710 - INSP
 ISO/IEC 17020
 Origineel verslag

Verkoop [Afd 8.4.2]

Verslagnummer:
 21/29042025/46276/50625/1

Inspectie adres: Jules Pauwelsstraat 94, 2660
 Antwerpen (België)
 Type: Verkoop [Afd 8.4.2]

Elektrisch bord

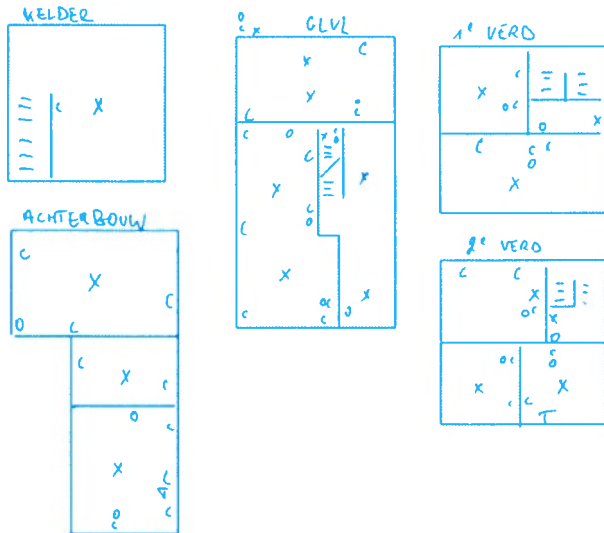
- Er ontbreken afdekplaatjes in het elektrisch bord, - Afd 5.2.6; oAfd 4.2.2.3
 - Hoofddifferentieelstroombeschermingsinrichting is niet aanwezig, - oAfd 4.2.4.3
